**Descripción general:** Conector de cerradura de puerta mal cableado, se requiere reparación en campo.

**Problema:** una revisión de las muestras más recientes de arneses en T FTI-TLP4 reveló un cable de salida troncal fuera de lugar en el conector de 6 pines conector de accesorios de bloqueo que requiere que el cable se reubique en la posición correcta, para garantizar un funcionamiento seguro cuando se usa.

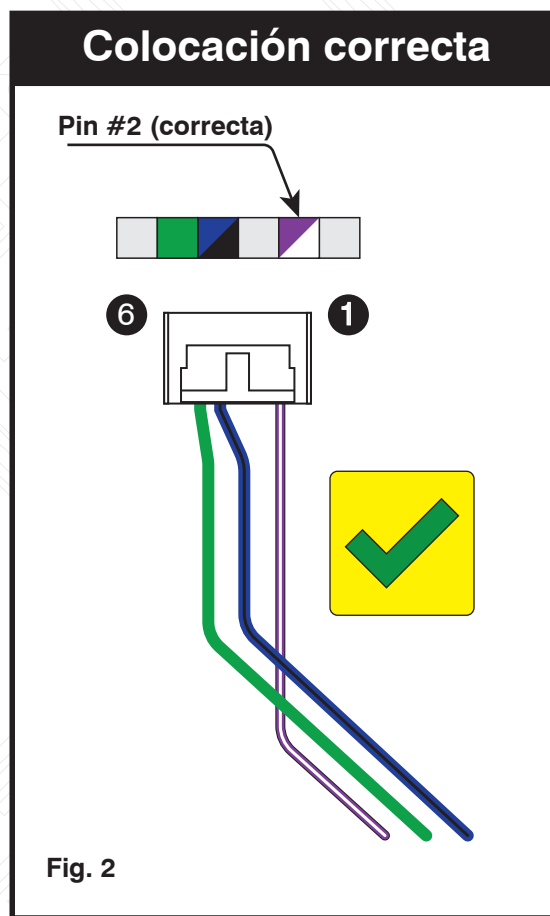
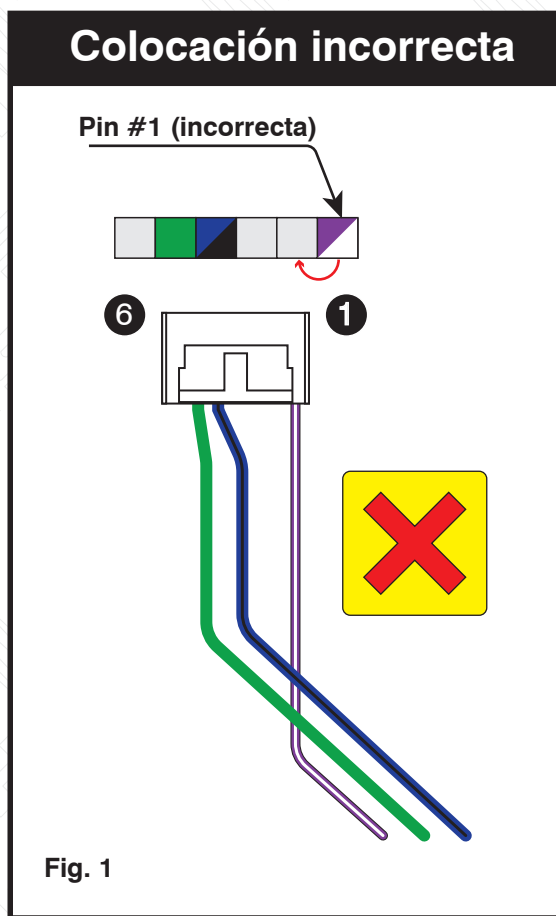
**El uso del arnés sin abordar el problema dará como resultado una falla en el control del maletero/escotilla, y es posible daño al vehículo BCM.**

**Corrección:** El cable morado/blanco del arnés en la última producción de arneses FTI-TLP4 se insertó en el posición normalmente utilizada para la conexión de alimentación de +12 V en el arnés de accesorios. Antes de completar la instalación, el instalador debe reubicar el cable morado/blanco del arnés en la posición correcta, 1 espacio hacia adentro en el conector de 6 pines, vea ilustraciones a continuación en la Fig. 2. Para reubicar la terminal, usando un pico fino o un cuchillo tipo Olfa, presione la lengüeta de bloqueo de la terminal y tire de la cable de la carcasa del conector. Una vez que la terminal ha sido removida de la carcasa, nuevamente usando el pico o cuchillo, levante la lengüeta de bloqueo aproximadamente 1/16" (1,5 mm) y vuelva a insertar el terminal en la posición correcta. Si en el examen inicial de el arnés el conector del accesorio de bloqueo se parece a la ilustración de la Fig. 2, no es necesario modificarlo, el cable está en la posición adecuada.
